ARCHITEKTUR KONKURRENZEN

Bestehorn-Haus
in Aschersleben.

BESTEHORN-HAUS IN ASCHERSLEBEN.

URTEIL DER PREISRICHTER.

Ein II. PREIS. (Kennwort: Eine Kraftprobe.)

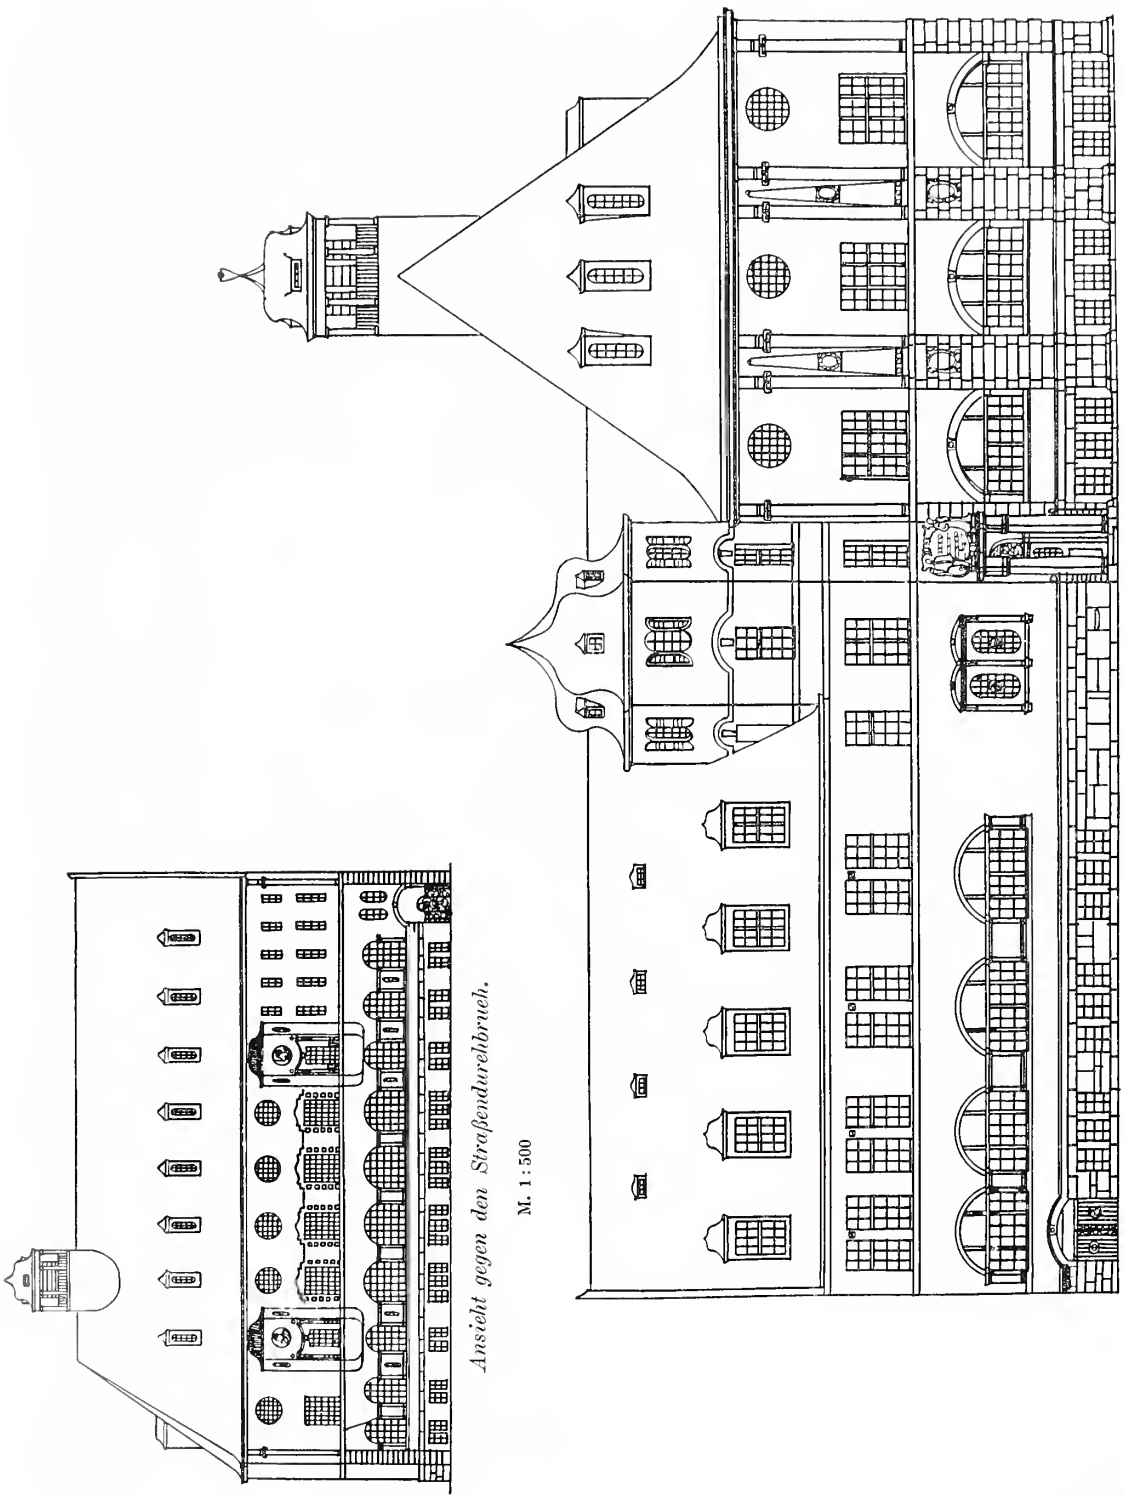
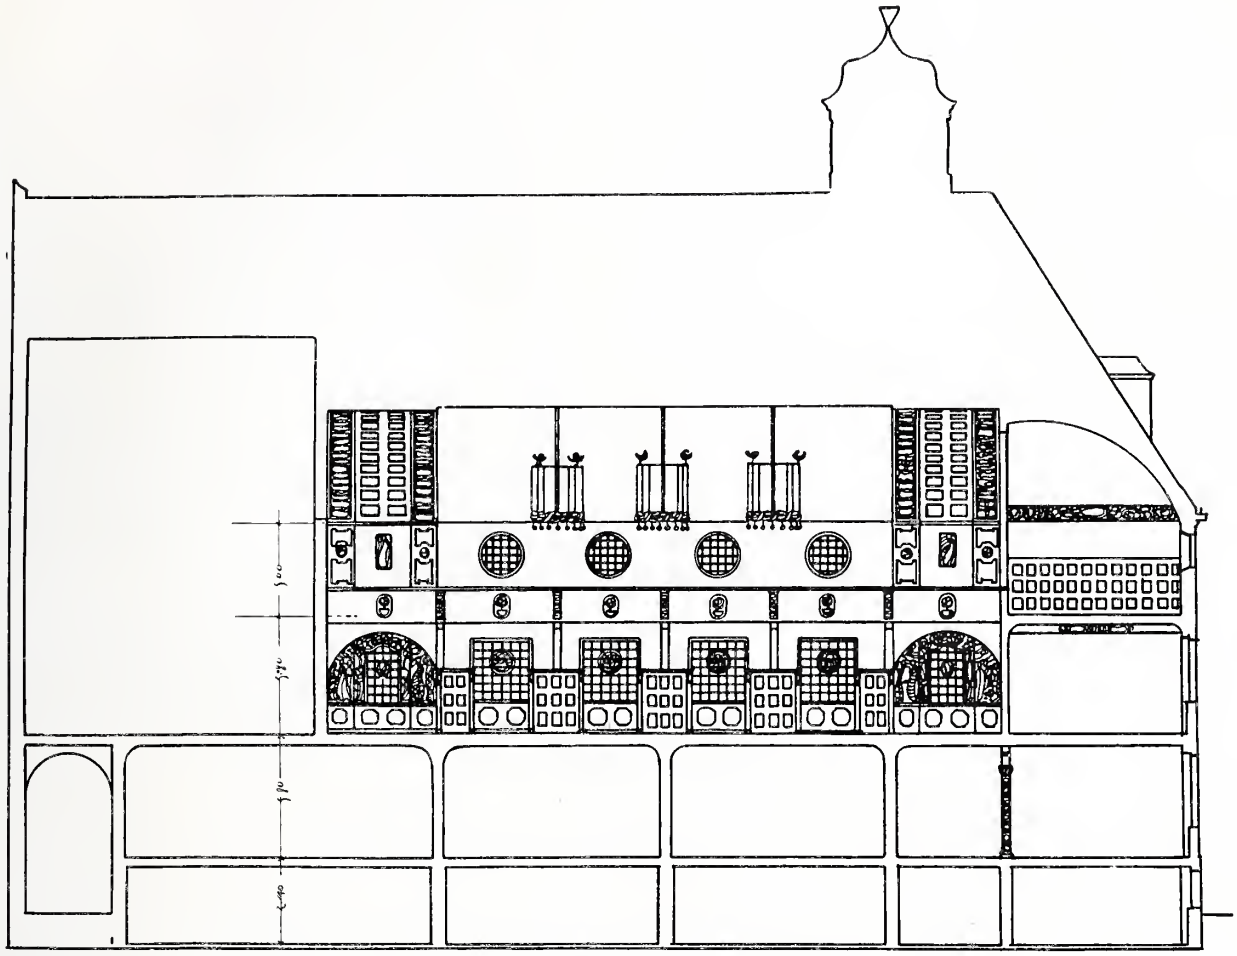
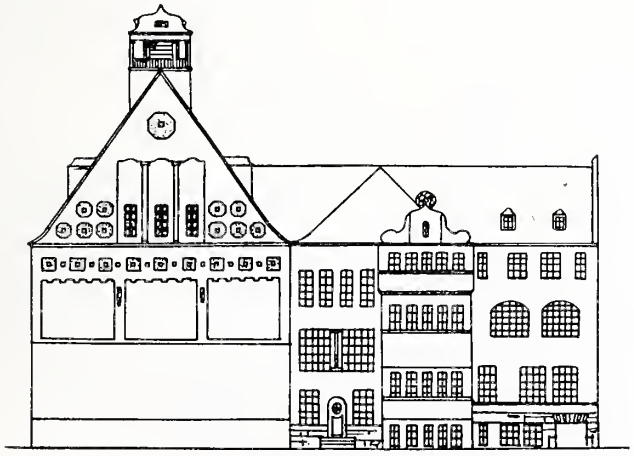
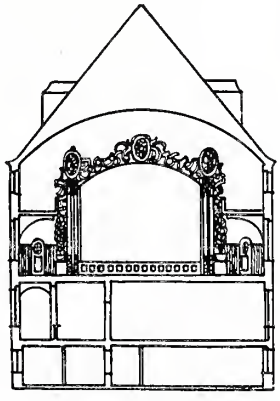
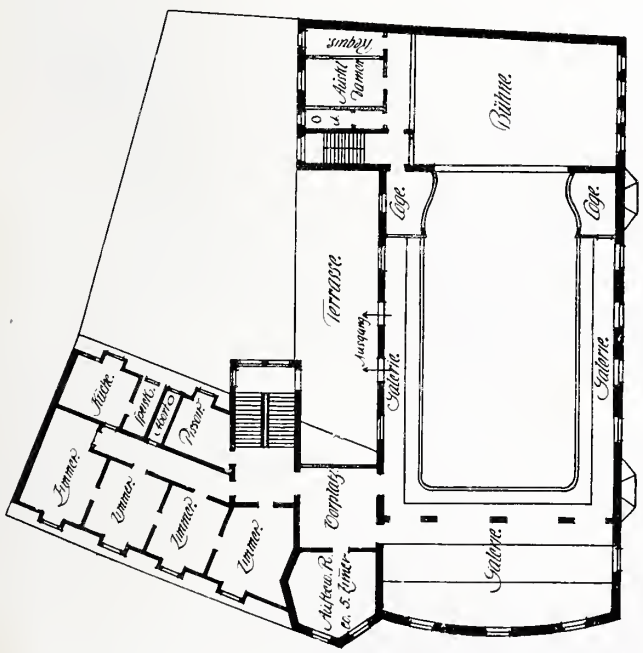
Kennwort: Eine Kraftprobe. Der Grundriß zeichnet sich durch eine klare, übersichtliche Anordnung der geforderten Räume aus; u. a. ist ein ausreichender Vorplatz vor der in den Abmessungen richtig getroffenen Haupttreppe vorgesehen; auch liegen die Garderoben für den Verkehr an dem belichteten mittleren Korridore günstig. Die Bedingungen des Programms sind erfüllt und die Ausführung erscheint ohne eine erhebliche Überschreitung der Bausumme möglich. Die Fassaden finden Beifall, und es wird anerkannt, daß der Verfasser bemüht gewesen ist, für das Äußere des Gebäudes einen den Zwecken desselben entsprechenden Ausdruck zu finden.

Ein II. PREIS. (Kennzeichen: B in Ellipse.)

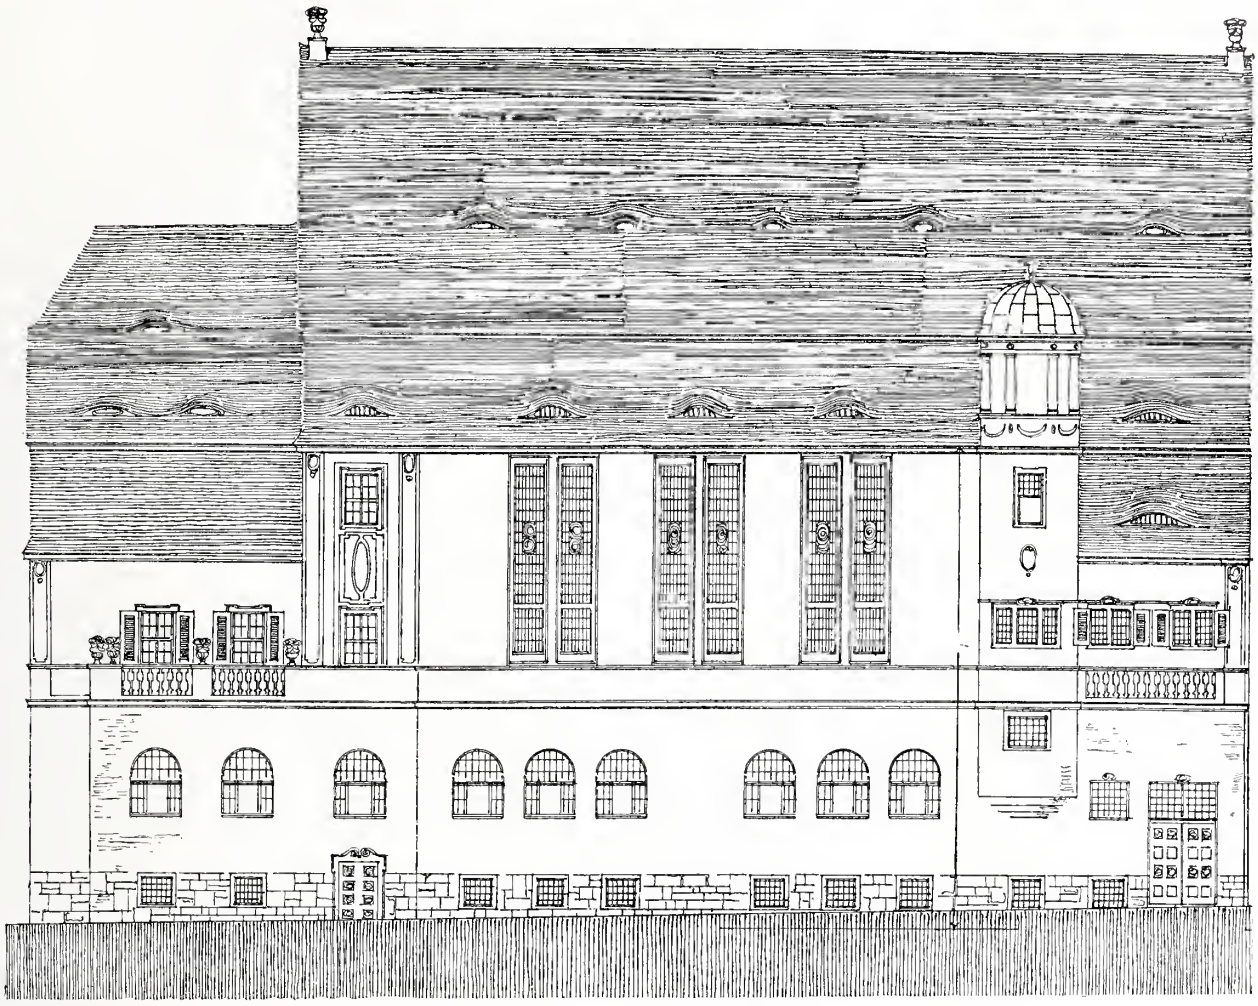
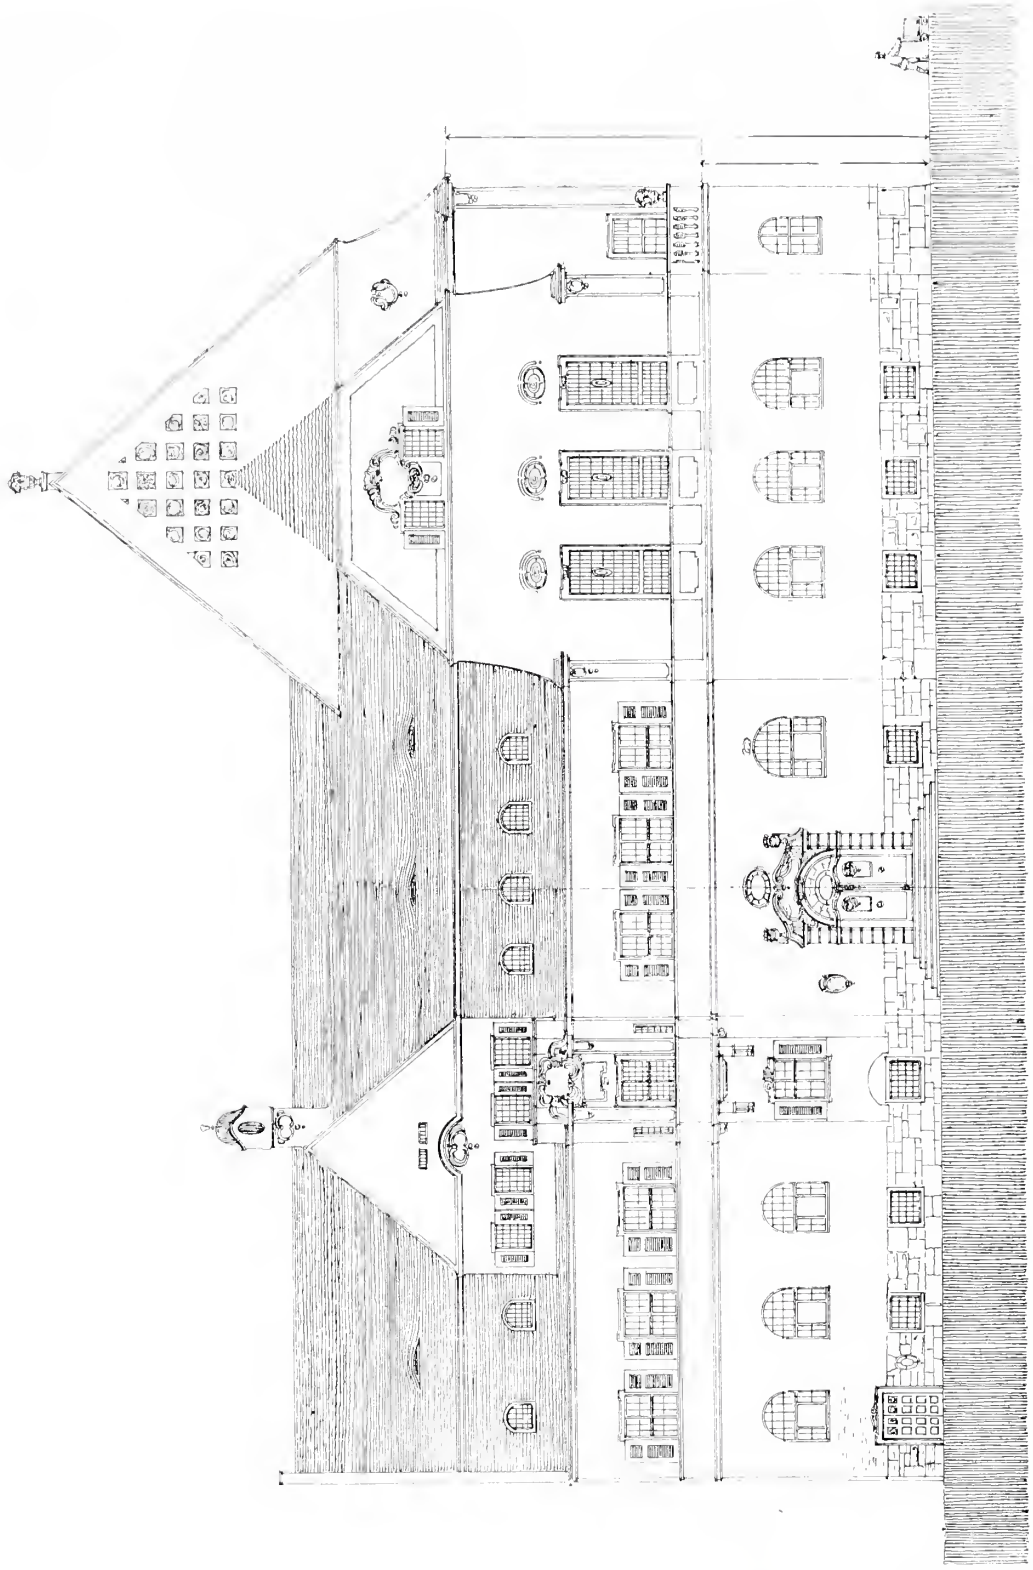
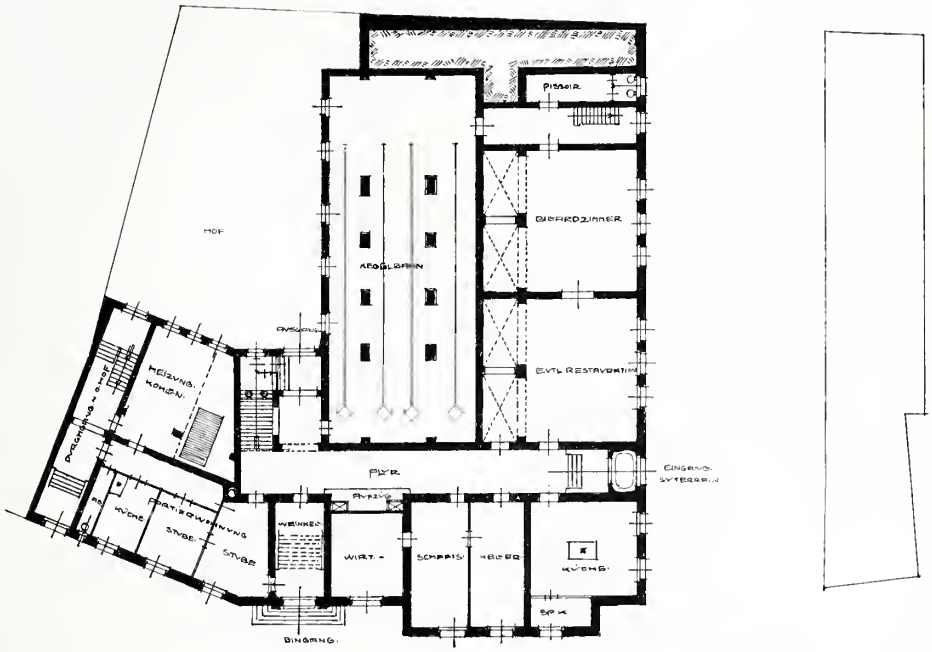
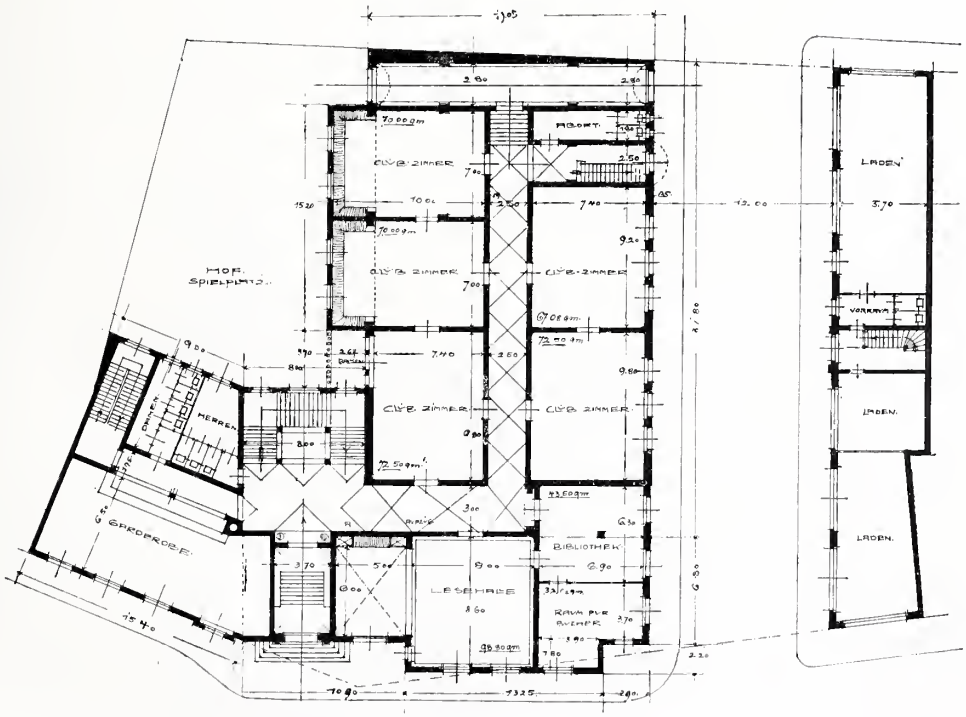
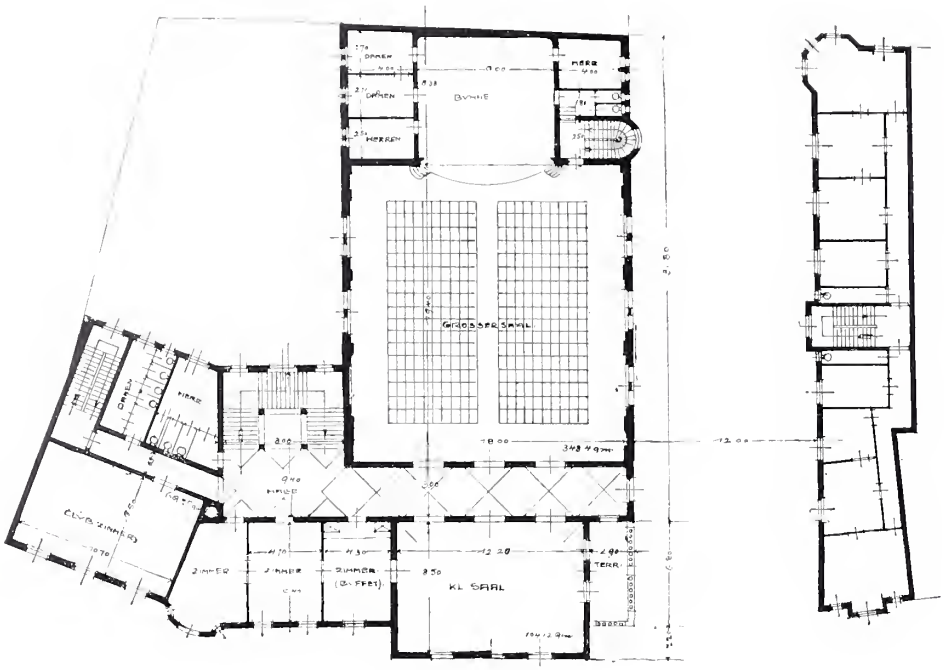
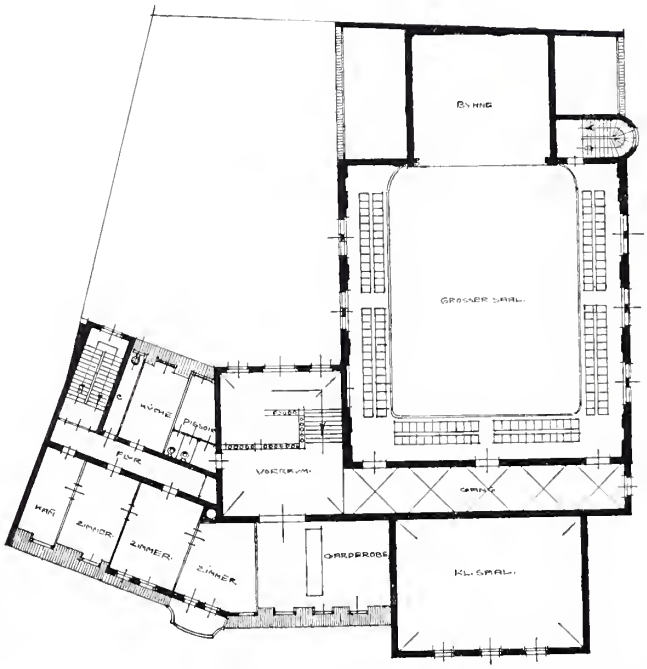
Kennwort: B. in Ellipse. Der Grundriß entspricht bis auf einige Punkte den gestellten Anforderungen; so sind z. B. die Zugänge zu den sonst genügend großen Garderoberäumen zur Vermeidung von Verkehrsstockungen weiter auszudehnen. Im Obergeschoß ist die Trennung des kleinen Saales vom großen durch den Gang nicht wünschenswert. Das Äußere ist mit feinem Geschmack durchgebildet, wenn auch ein wenig zu weitgehend gegliedert. Die Überschreitung der Bausumme bewegt sich innerhalb zulässiger Grenzen.
